R02 通学路対策予定・対策検討箇所図（鳥取市・瑞穂小 1/3）

R02 通学路対策予定・対策検討箇所図（鳥取市・瑞穂小 2/3）

R02 通学路対策予定・対策検討箇所図（鳥取市・瑞穂小 3/3）

①県道233号矢口鹿野線

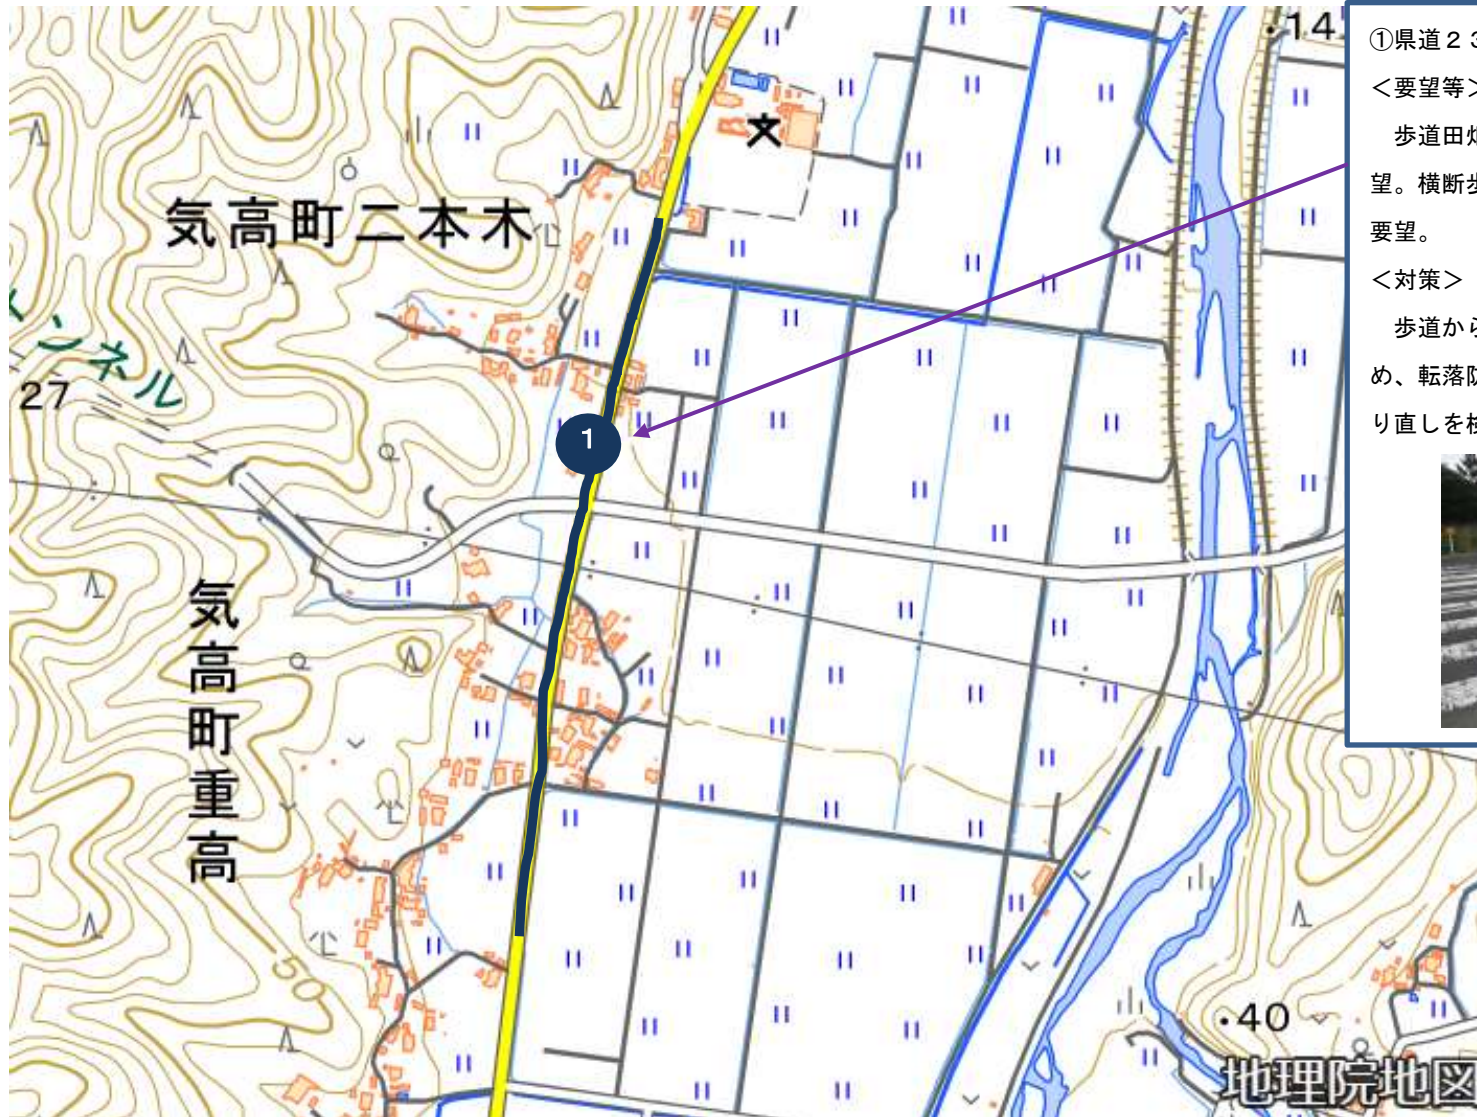
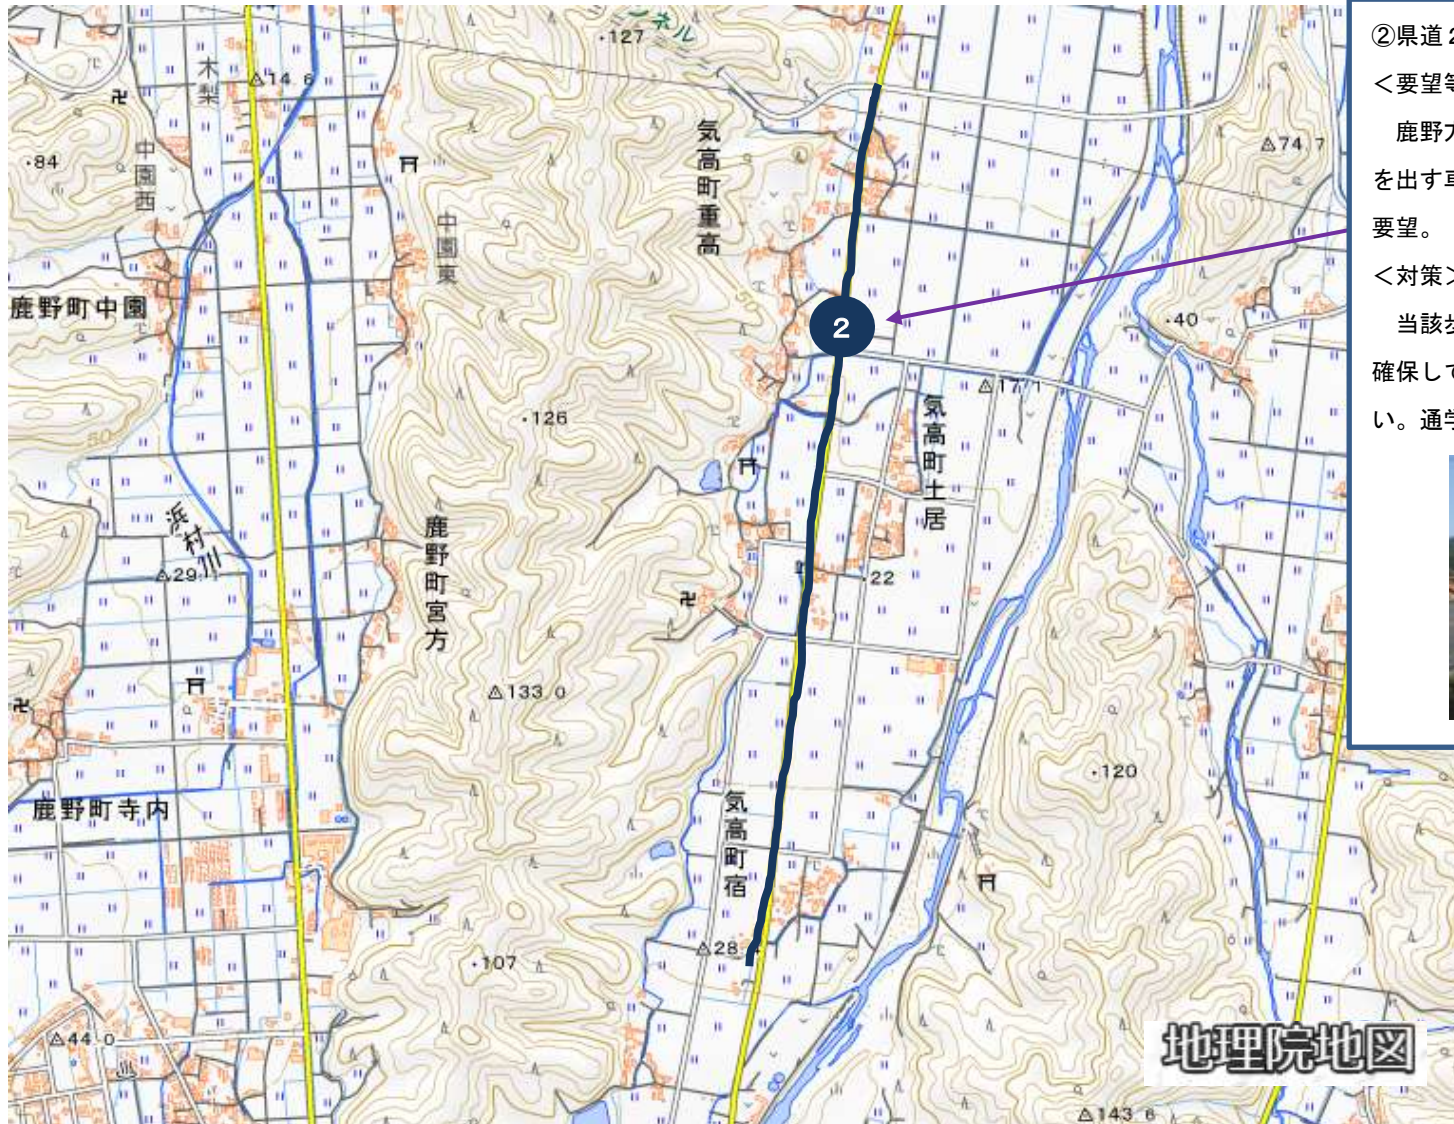
歩道田畑側の溝への転落防止柵の設置を要望。横断歩道が薄くなっているため塗り直しを要望。

歩道から田畑側への高さが1mに満たないため、転落防止柵の設置は不要。横断歩道は、塗り直しを検討する。

②県道233号矢口鹿野線

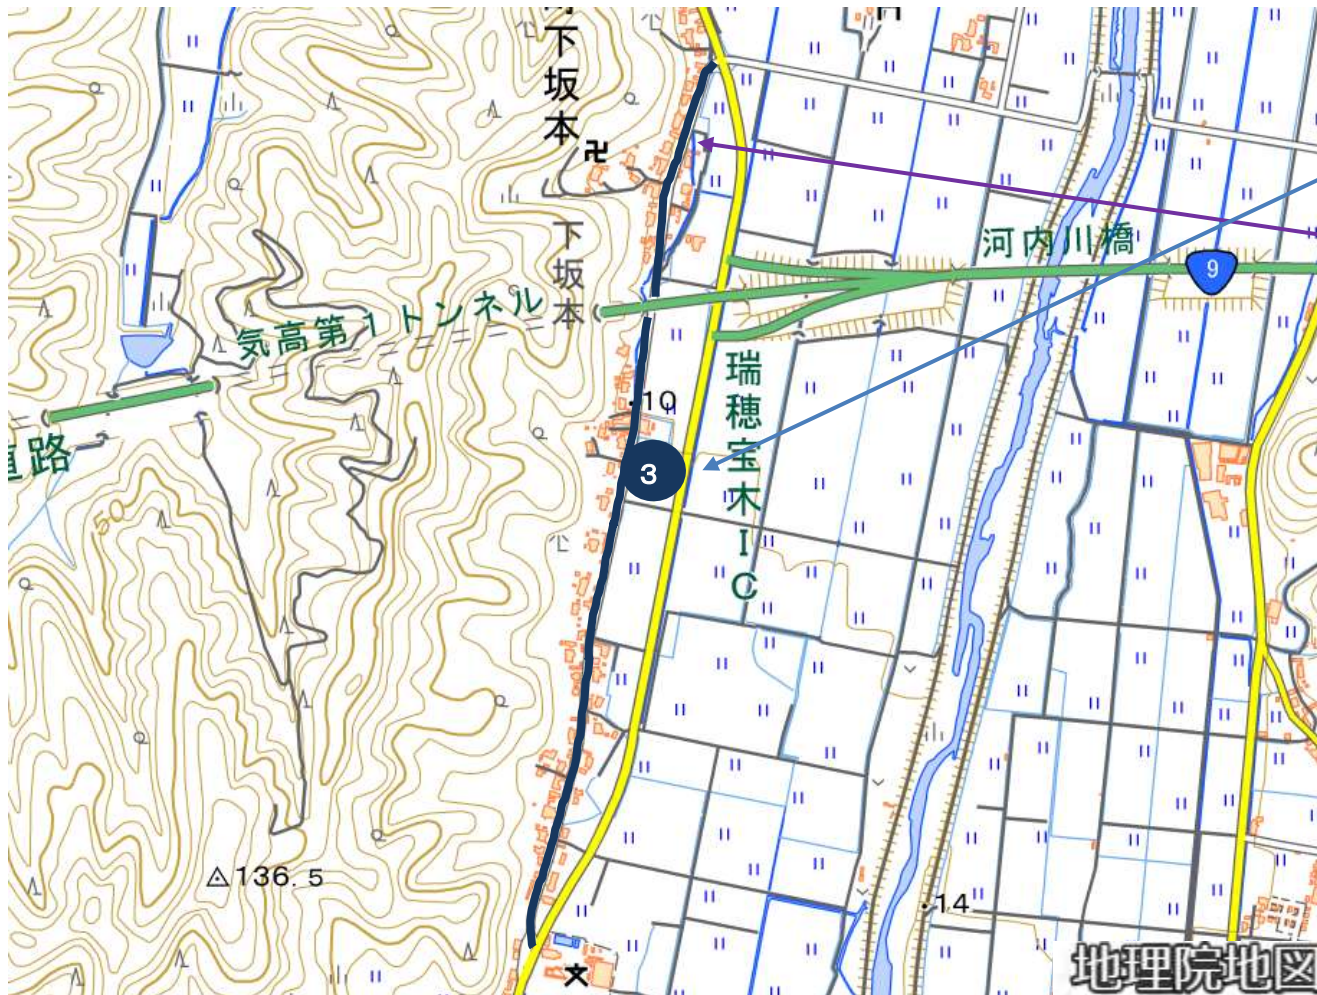
鹿野方面から鳥取西道路に向かってスピードを出す車が増えており、通学路の標識の設置を要望。

当該歩道は幅員の確保や縁石の設置で安全を確保している。通学路標識は基準では設置しない。通学指導の徹底により安全確保を図る。
